**Verslag huishoudelijke elektrische installatie op laagspanning en zeer lage spanning****Algemeen:**

Referentie: 009-20260226-04	Datum controle: 26/02/2026
Keurder: 009

Eigenaar: Onbekend	EAN-code: 541448820053582469
Adres installatie: Ninoofsesteenweg 42, 1760 - Roosdaal	Nummer teller(s): 1sag3200269593
Distributienetbeheerder installatie: Fluvius	
Datum uitvoering installatie:	<input checked="" type="checkbox"/> Vóór 01/10/1981 <input type="checkbox"/> Tussen 01/10/1981 en 01/06/2020 <input type="checkbox"/> Vanaf 01/06/2020
Type:	<input checked="" type="checkbox"/> Woonenheid <input type="checkbox"/> Niet-huishoudelijk <input type="checkbox"/> PV <input type="checkbox"/> Batterij <input type="checkbox"/> Laadpaal

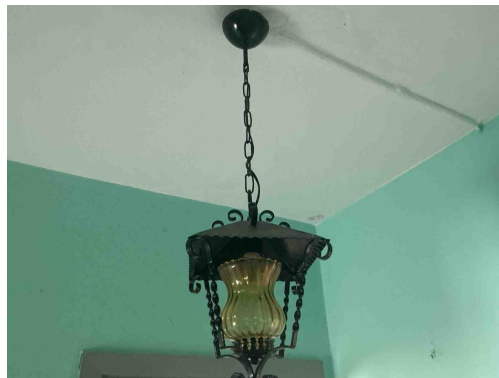
D08 - De nodige markeringen op de beveiligingstoestellen ontbreken of zijn onleesbaar (Boek 1: 5.3.5.5).

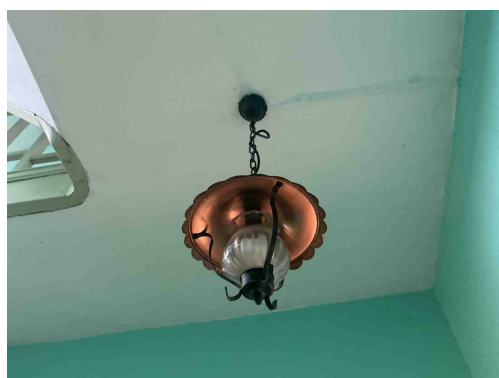
Klasse 0 is verboden

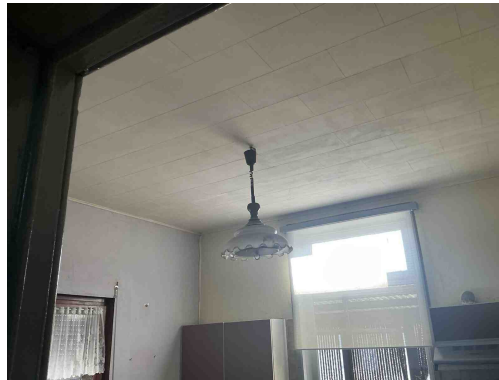
Klasse 0 is verboden

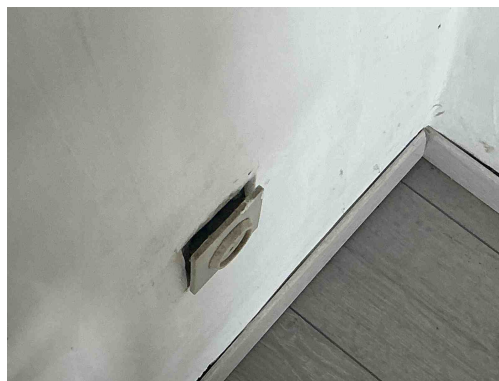
Klasse 0 is verboden

Verlichting is niet degelijk bevestigd

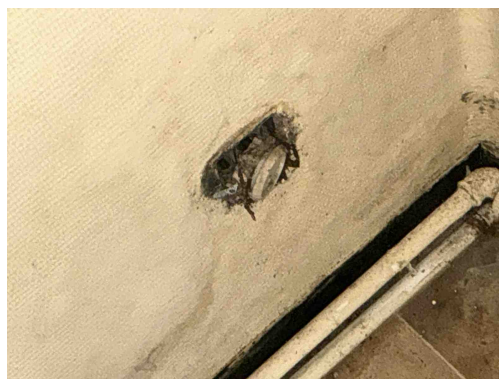
T10 - Bepaalde contactdozen en/of schakelaars zijn niet degelijk bevestigd (Boek 1: 1.4.1.3).

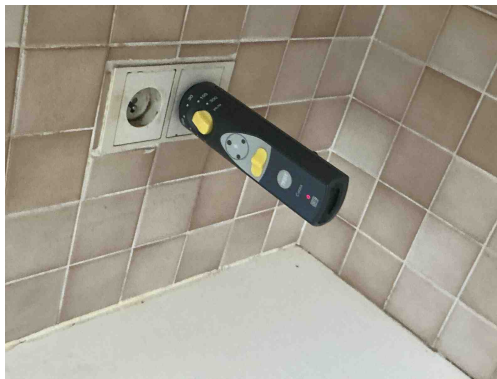
T11 - De contactdozen waarvan de toegekende stroomsterkte maximaal 16A en de toegekende spanning maximaal 250V bedraagt en niet bedoeld zijn voor de voeding van een of meerdere verbruikstoestellen voor een specifiek doel en niet geplaatst zijn in of op schakel- en verdeelborden, beschikken niet of IPXX-D (incl. gemeenschappelijke delen residentieel geheel) (Boek 1: 4.2.2.3/5.3.5.2).

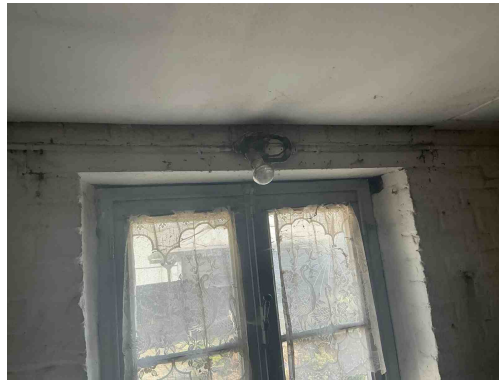
A20 - Er bevindt zich een contactdoos zonder beschermingsgeleider in de elektrische installatie. Deze is niet geplaatst achter een differentieelstroombeschermingsinrichting met grote (max. 30mA) of zeer grote (max. 10mA) gevoeligheid.

Opmerking: Keuken

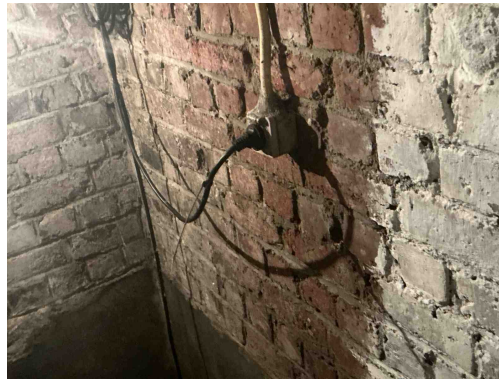
T23 - Het elektrisch materiaal is beschadigd. (Boek 1: 1.4.1.3).

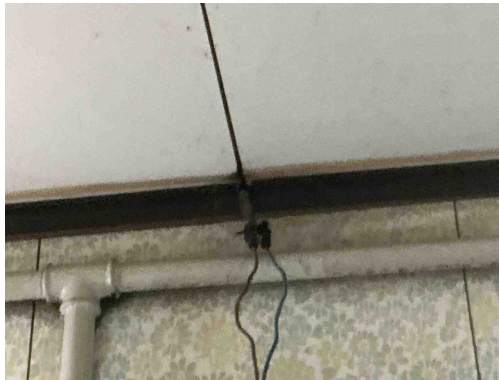
C35 - Er zijn doorverbindingen gemaakt met lusterklemmen; er kon niet aangetoond worden dat deze klemmen geschikt zijn voor de aanwezige spanning, stroom en draadsectie en dat ze "CE" zijn (Boek 1: 1.4.2.1.).

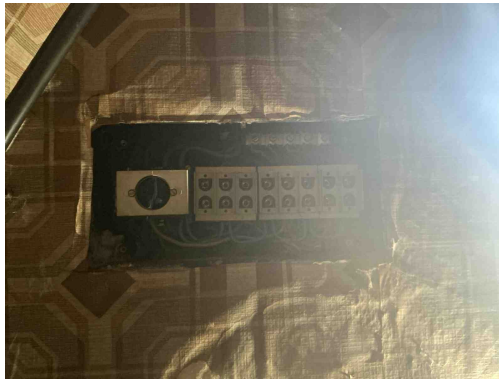
C35 - Er zijn doorverbindingen gemaakt met lusterklemmen; er kon niet aangetoond worden dat deze klemmen geschikt zijn voor de aanwezige spanning, stroom en draadsectie en dat ze "CE" zijn (Boek 1: 1.4.2.1.).
